I/35 LIBEREC - ÚPRAVA PŘIPOJENÍ VPRAVO V KM 18,80 SO 101, SITUACE DOPRAVNÍHO ZNAČENÍ M 1 : 1000

Stanovisko ve smyslu ustanovení § 77 odst. 2 písm. b) z.č. 361/2000 Sb.

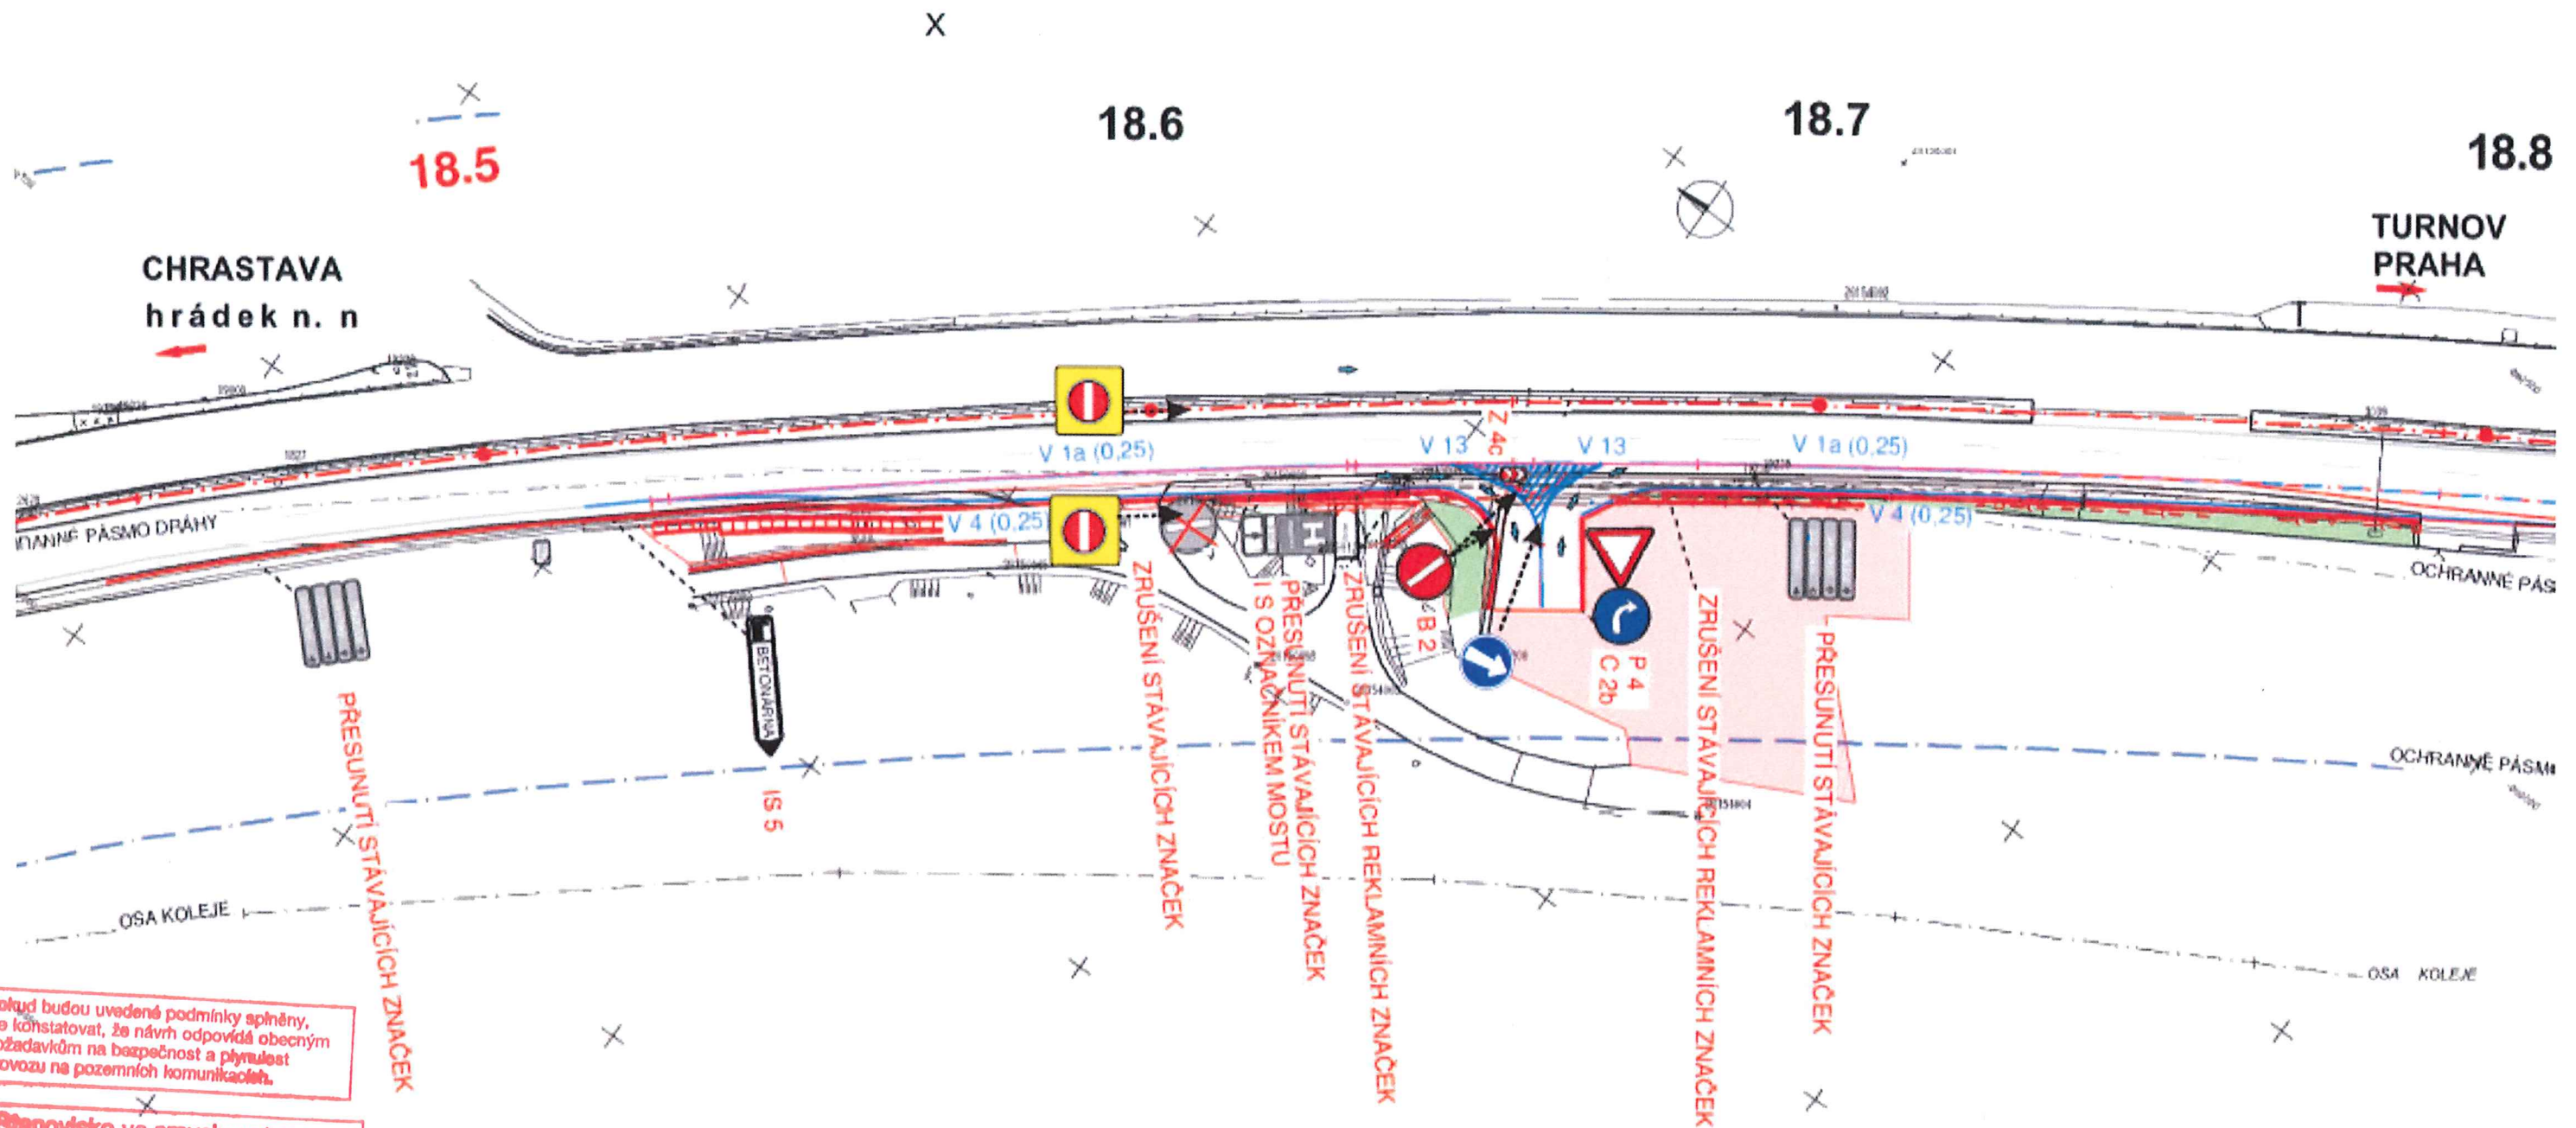
Situace doplněna o Zákaz jízdy do protisměru:
DZ na sil.I/35 zvýrazněná B2 + B2 na sjezdu (vždy vstřícně)
VDZ V13 vytaženo do roštěpu a doplnění V1a na sjezdu.
VDZ V9a doplněno na sjezdu a výjezdu

Podmínka:
Dopravní značení bude svým provedením a umístěním splňovat podmínky uvedené v TP 65 a TP 133.
Na vjezdu a výjezdu bude nainstalována VDZ V9a „šipka vpravo“.

Pokud budou uvedené podmínky splněny, lze konstatovat, že návrh odpovídá obecným požadavkům na bezpečnost a plynulost provozu na pozemních komunikacích.
